监理工作联系单

工程名称：江苏丹阳凯伦铝业 5.5MW 分布式光伏发电项目

编号：ZHJL-GZLX-010

事由 关于接地施工的事宜

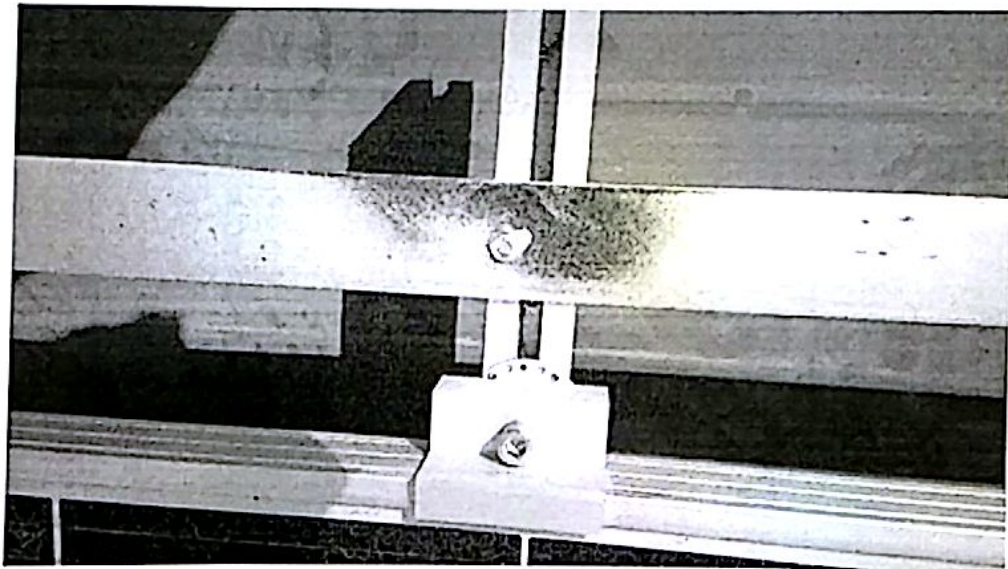
经我方监理现场检查发现贵方建设的江苏丹阳凯伦铝业 5.5MW 分布式光伏发电项目在接地扁铁与铝合金导轨连接时未添加导电垫片，有光伏阵列导电系数不够的风险。我方建议在导轨上固定接地扁钢时增加导电垫片，避免产生安全质量隐患。
